MÄERTERT-WAASSERBËLLEG

Commune
de MERTERT

Modification “erreurs matérielles” du PAP quartier existant

RAPPORT
20200289-ZP

2.2.2. Plan 02 – Localité de Wasserbillig 01

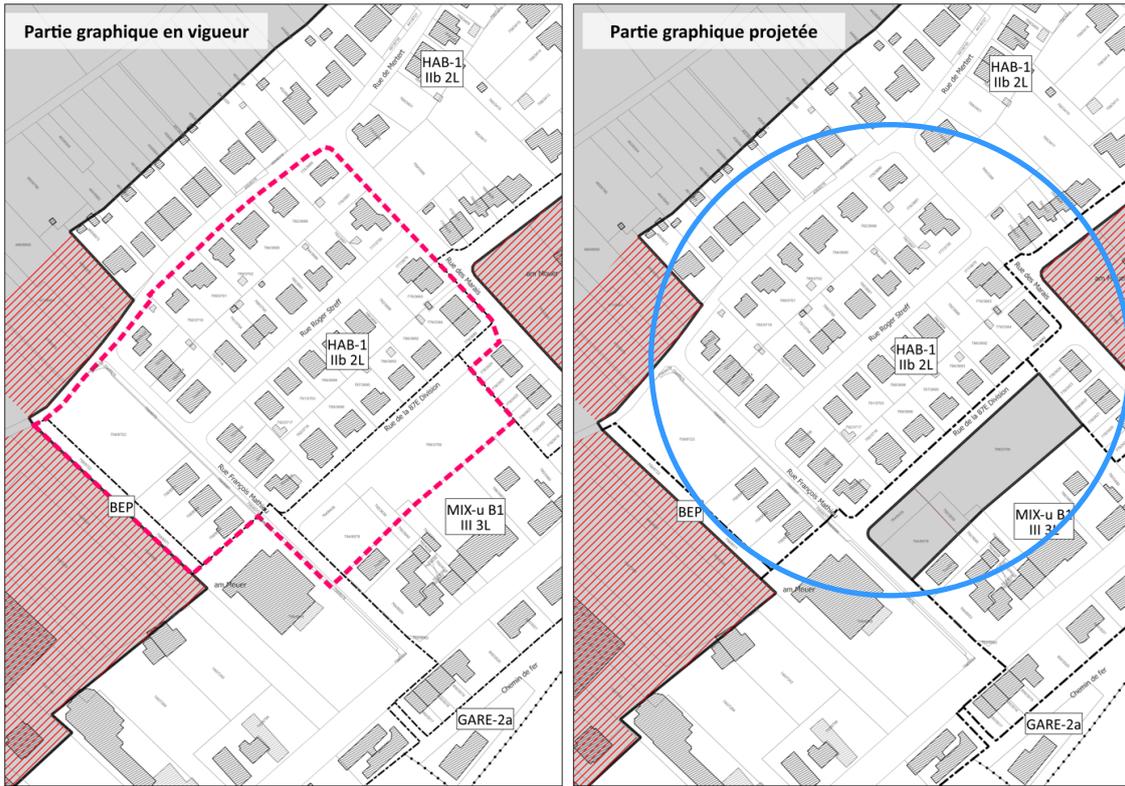
47.	Densité de logements	Plan 02	<p>Une erreur matérielle de fait a été constatée par l'administration communale concernant le nombre de logements en zone HAB-2 rue des Romains à Wasserbillig. En effet, il existe actuellement 11 logements au n°29. Il convient donc de redresser cette erreur matérielle.</p> <p>Dans le but de revaloriser le bâtiment existant de l'ancien hôtel Hengen, situé au n°2 route d'Echternach à Wasserbillig, il serait intéressant de permettre la construction de logements collectifs, dont la disposition suivrait la structure des anciennes chambres de l'hôtel. Cette réaffectation permettrait de conserver l'identité d'origine du bâtiment. Cependant, pour permettre ce genre de revalorisation, la densité en vigueur dans cette zone du PAP-QE, à savoir 8 unités logements par parcelle, n'est pas suffisante et devrait être augmentée à 11 unités de logements pour la parcelle concernée (567/4256).</p>	<p>La parcelle correspondant à l'adresse du n°29 rue des Romains doit être classée en zone HAB-2 III 11L.</p> <p>Il convient d'augmenter la densité de logement en vigueur (8L) à 11L en créant une délimitation de densité uniquement pour la parcelle n° 567/4256. Cette dernière sera alors annotée de l'étiquette suivante : MIX-u A IV 11L.</p>

2.2.3. Plans 02 et 03 – Localité de Wasserbillig 01 et 02

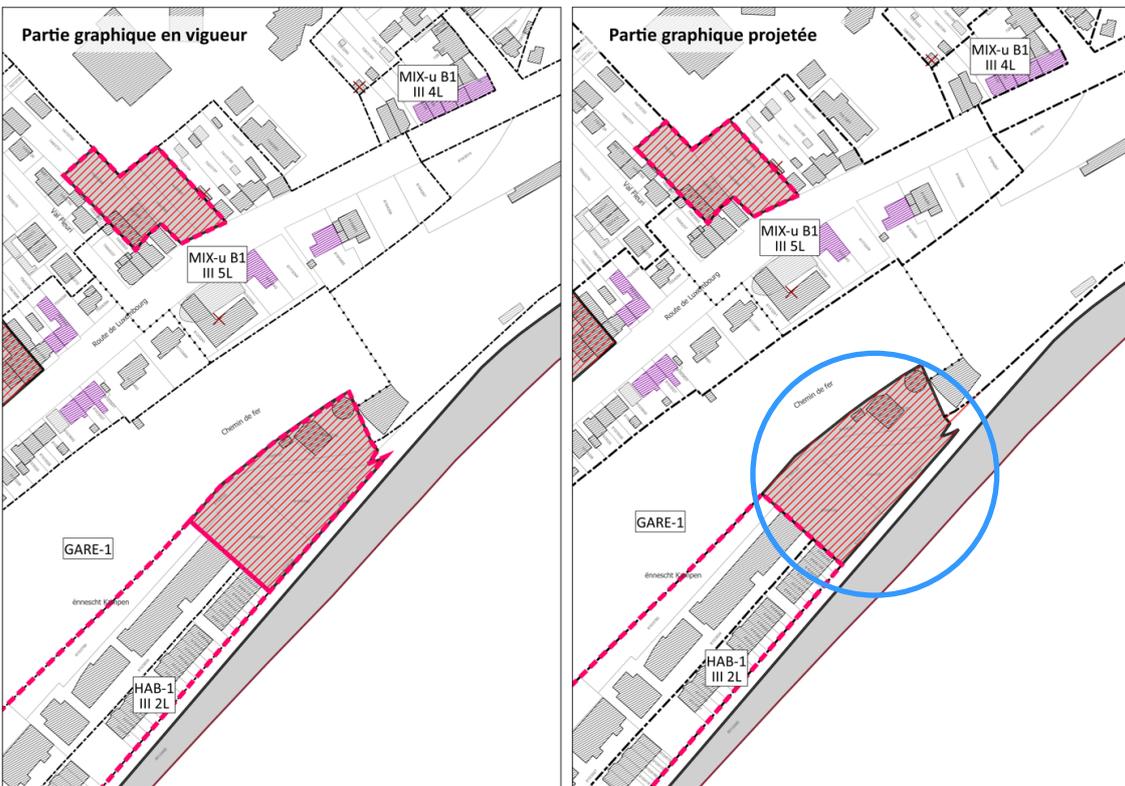
48.	Cohérence entre PAG et PAP-QE	Plan 03	<p>La zone de verdure au centre de Wasserbillig, reprise dans le PAG, ne devrait pas apparaître dans le périmètre du PAP-QE puisqu'il s'agit de la zone verte, elle est donc hors du périmètre constructible.</p> <p>Le PAP approuvé « Im Moor » a été abrogé. Les terrains sont exclusivement classés en PAP-QE.</p> <p>Le PAP approuvé « Op der Esplanade » a été partiellement abrogé : seule la partie déjà urbanisée (partie Sud-Ouest) est conservée dans le PAP approuvé. La pointe Nord-Est a donc été déclassée du PAP approuvé pour être transférée en PAP-NQ avec des coefficients qui lui sont propres. Il y a donc également une incohérence entre les représentations du contour « PAP approuvés » et la hachure « PAP-NQ ».</p>	<p>Il convient de redresser cette erreur et de soustraire cette surface du périmètre du PAP-QE</p> <p>Il convient de supprimer le contour tireté rose « PAP approuvé » de la partie graphique du PAP-QE.</p> <p>Il convient de redresser cette erreur de graphisme en enlevant le contour tireté rose « PAP approuvé » pour la pointe Nord-Est.</p>

2.2.6. Plans 04 et 05 – Localité de Mertert 01 et 02

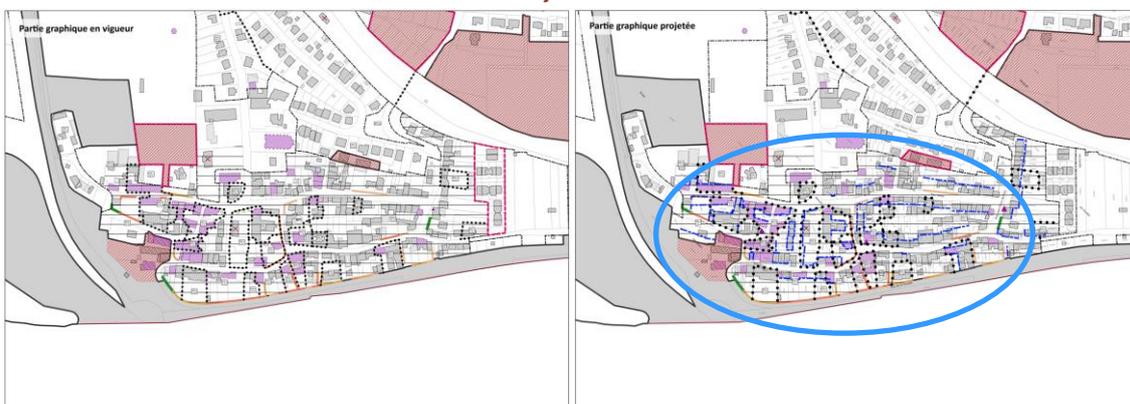
50.	Cohérence entre PAG et PAP-QE	Plan 05	<p>La zone [BEP-Parc] n'est pas correcte. Il manque en effet la zone adjacente [BEP] et la ligne de délimitation entre ces deux zones.</p> <p>La limite du PAP « rue de Manternach » devrait être mise à jour puisque la partie Nord-Ouest est maintenant intégrée dans le PAP-QE, sans conservation du PAP approuvé. Le PAP approuvé est conservé uniquement pour la partie Sud-Est.</p> <p>La délimitation du PAP QE pour la zone ECO-c1 à Fausermillen n'est pas identique à celle du PAG.</p>	<p>Il convient de redresser cette erreur de délimitation.</p> <p>Il convient de redresser cette erreur de délimitation.</p> <p>Il convient de redresser cette erreur de délimitation.</p>

51.	Redondance	Plan 05	<p>Ce plan ne devrait pas contenir les murs et murets à conserver puisque cette information est reprise à une échelle plus détaillée dans le plan 06. Le but étant :</p> <ul style="list-style-type: none"> de ne pas surcharger d'informations les plans 04 et 05 au détriment de leur lisibilité, d'éviter une redondance d'informations. <p>La hachure représentant la servitude urbanistique de type environnement construit « Noyau de Mertert » n'est pas à la bonne échelle. Elle porte à confusion avec la légende et n'est très lisible.</p> <p>Il manque le PAP-NQ approuvé « Port de Mertert ».</p>	<p>Il convient de supprimer les murs et murets à conserver de ce plan afin d'éviter la redondance d'information.</p> <p>Il convient de calibrer la hachure de la servitude à la bonne échelle.</p> <p>Il convient d'ajouter le contour tireté rose « PAP approuvé » autour de la hachure PAP-NQ.</p>
